建设项目征询公众意见牌

根据不动产权证权利人名称变更，该项目建设单位由佛山市顺德区容桂土地发展有限公司变更为佛山市顺德区容桂碧湖置业发展有限公司。

变更前的5栋 消防站三层平面图

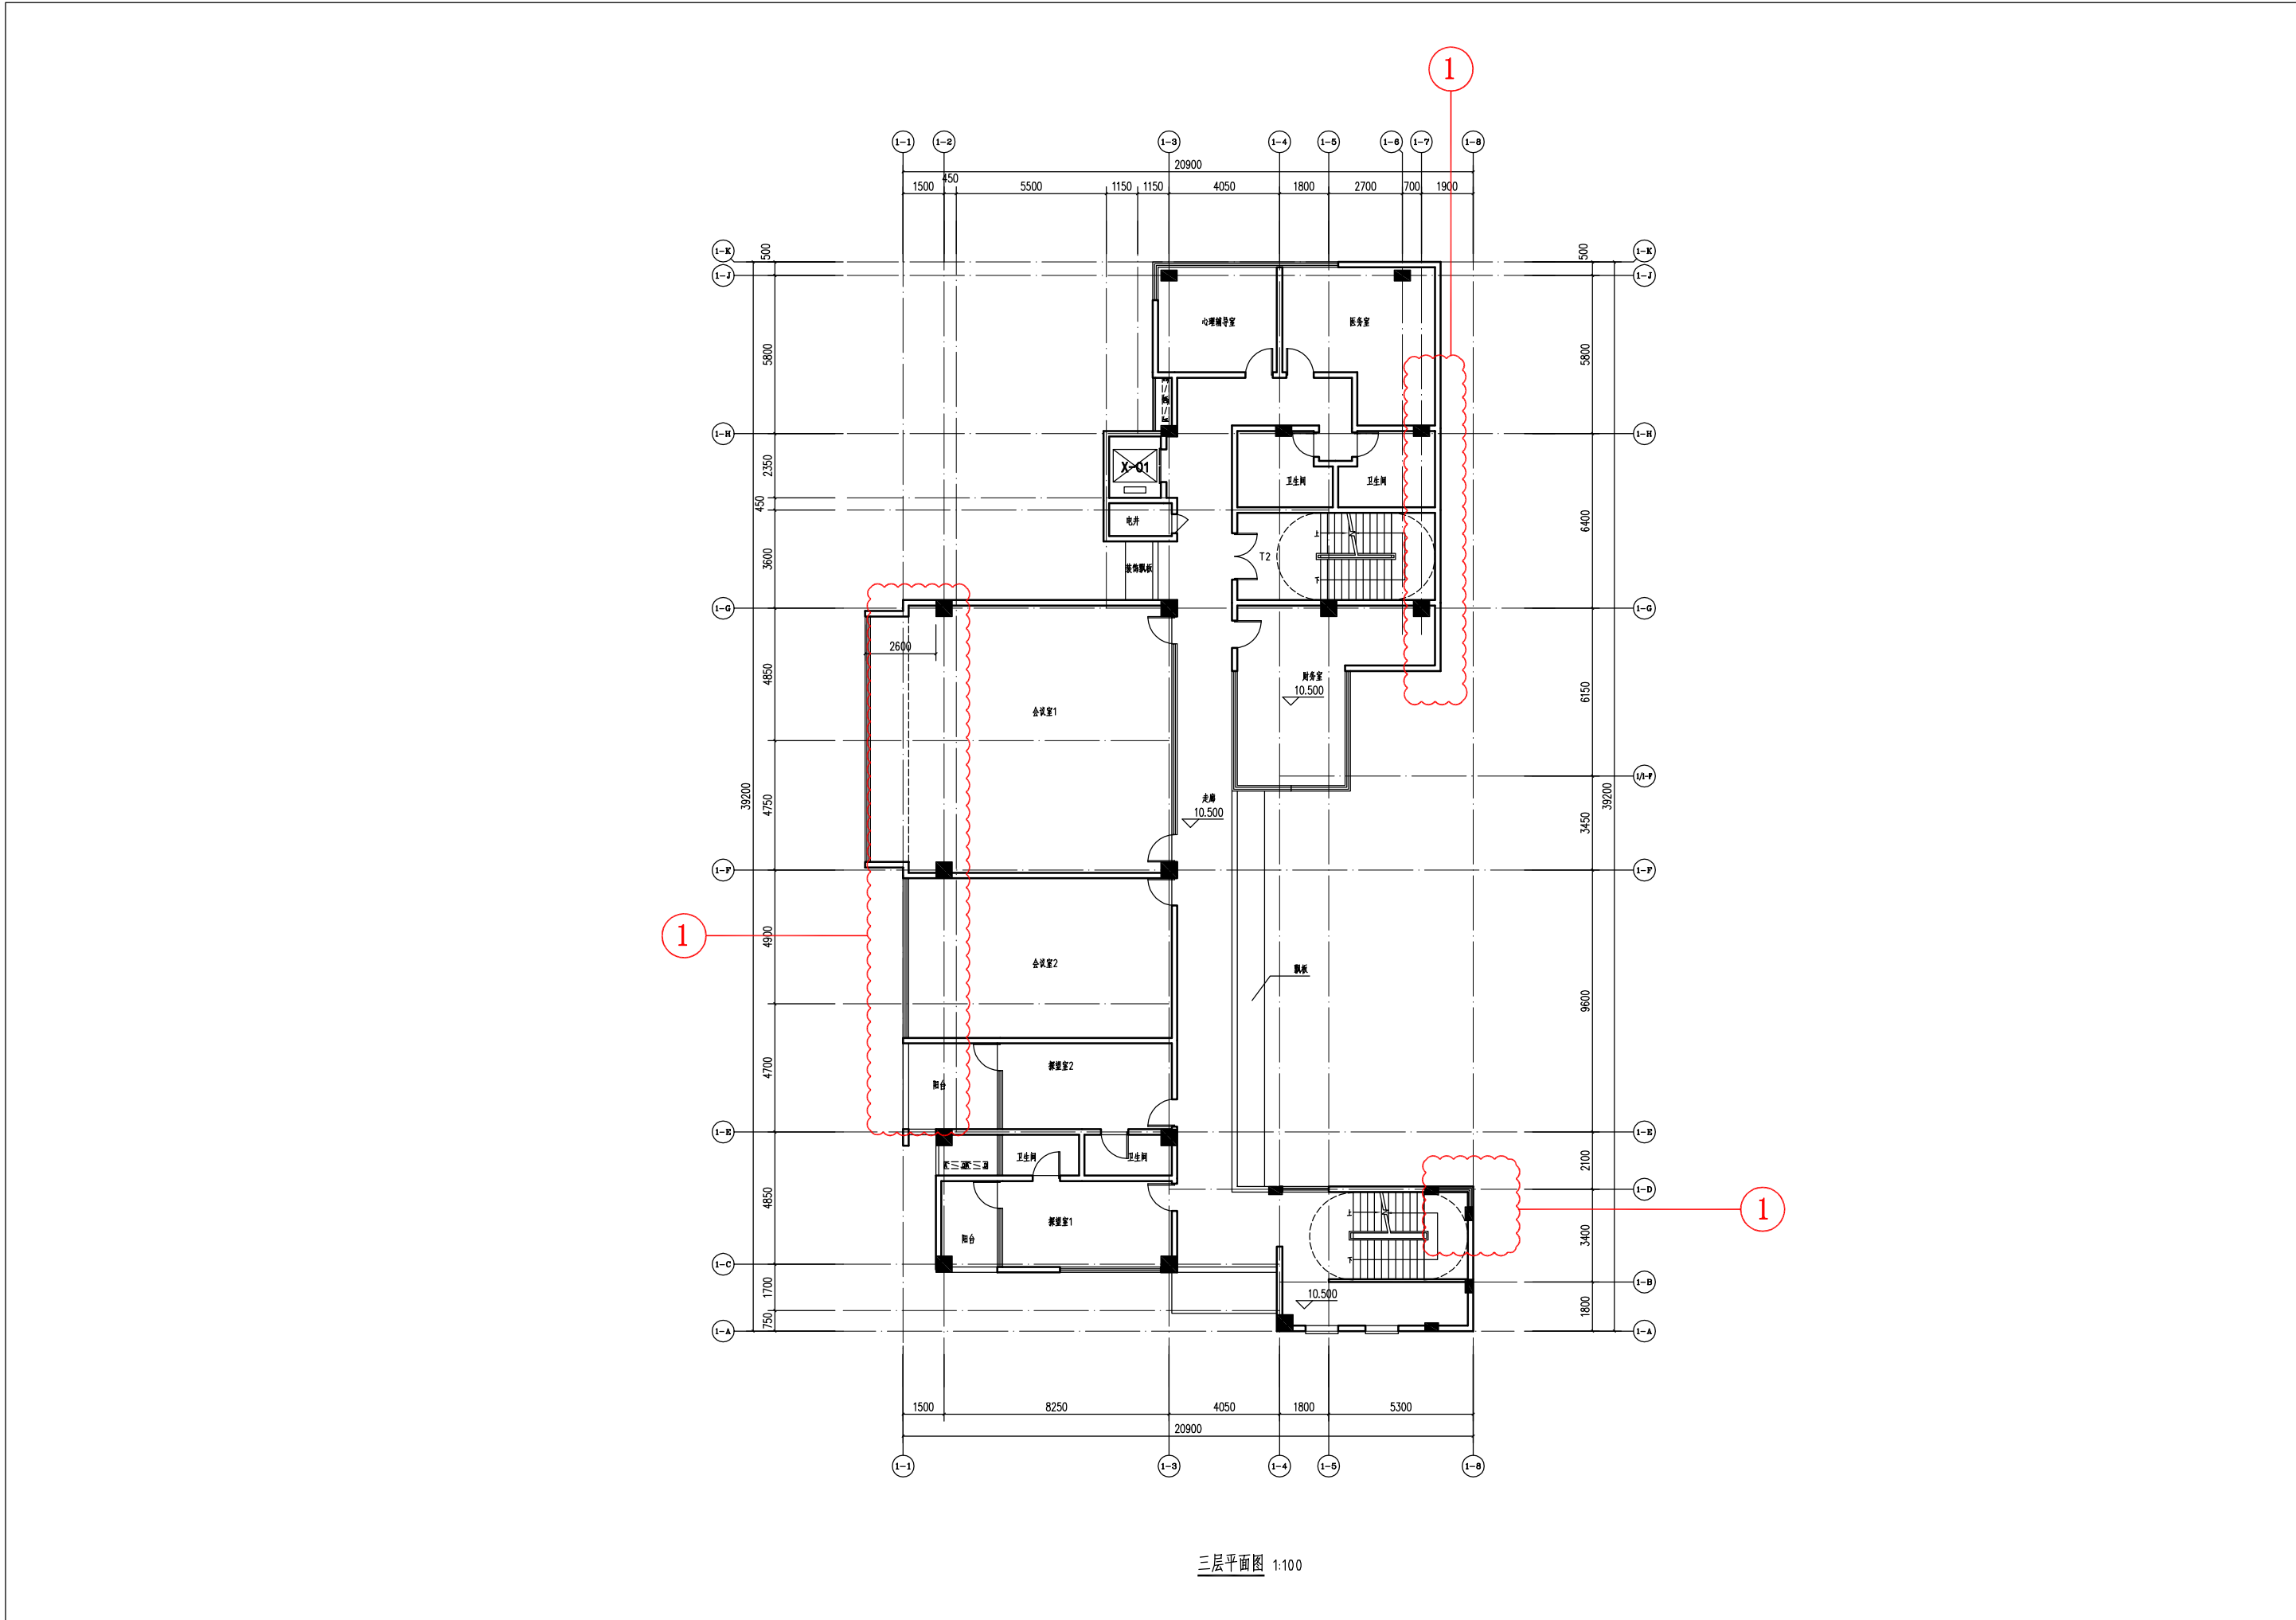
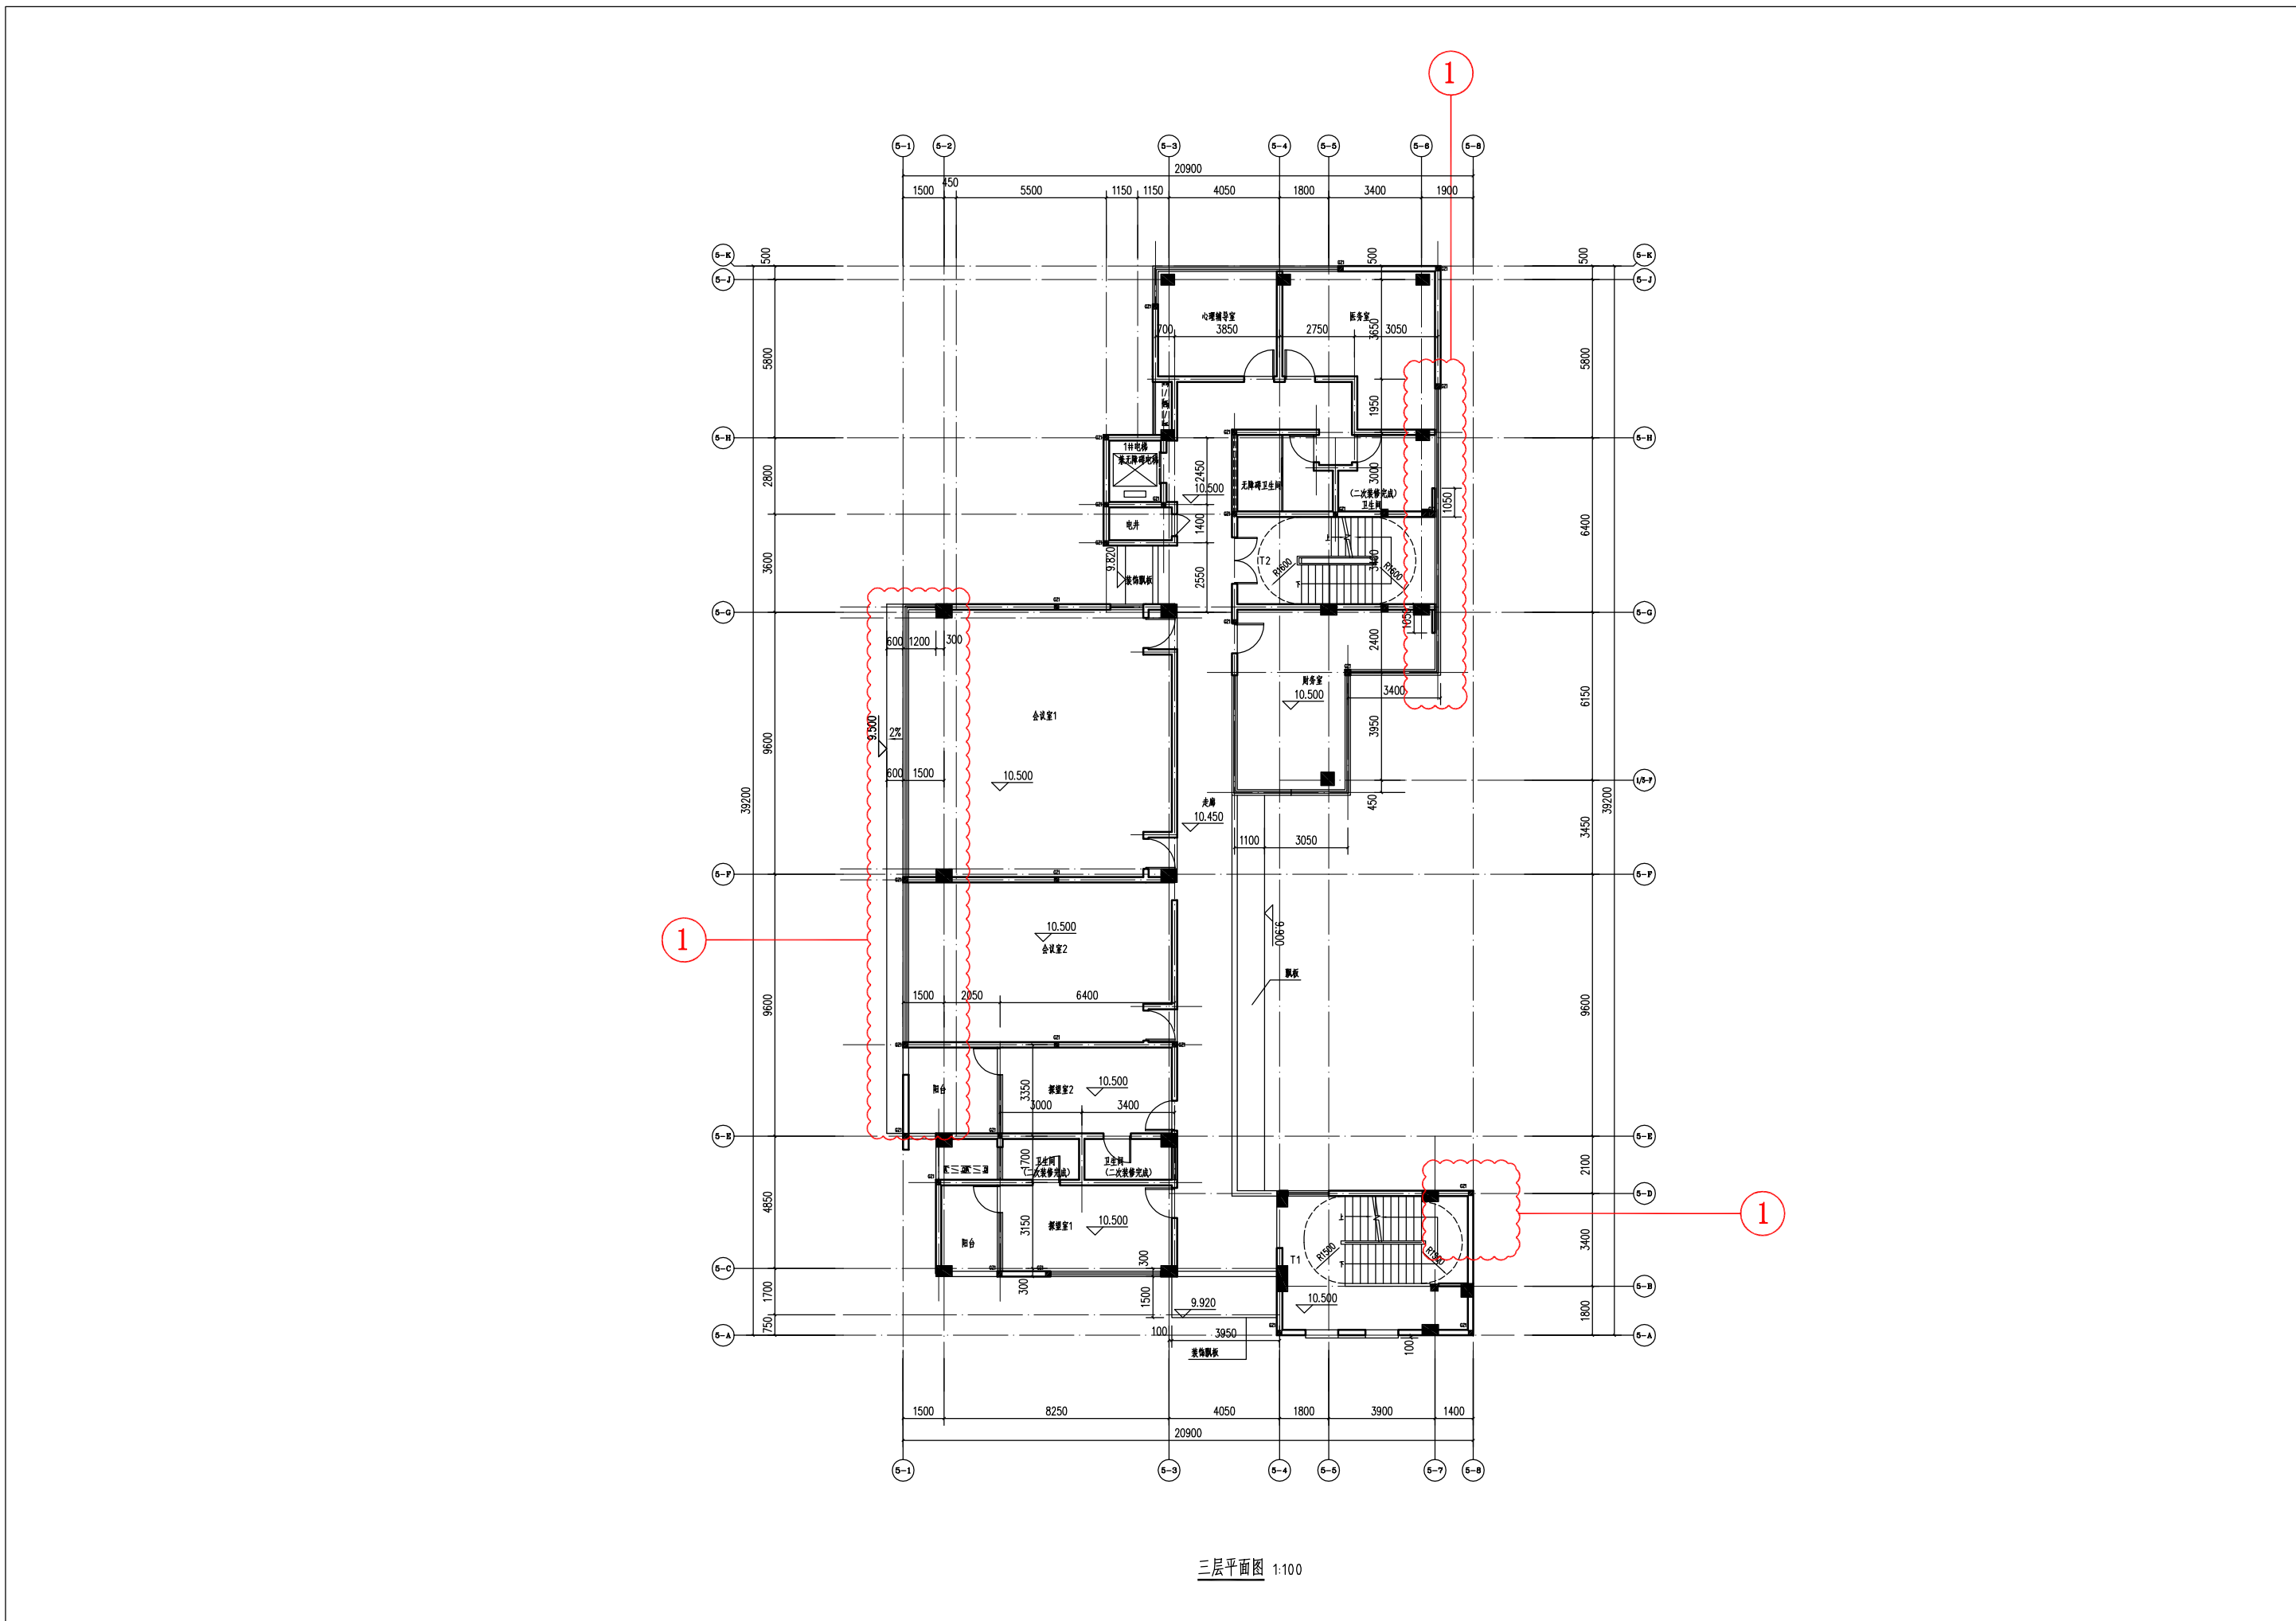
变更内容：
1. 平面窗位置调整。
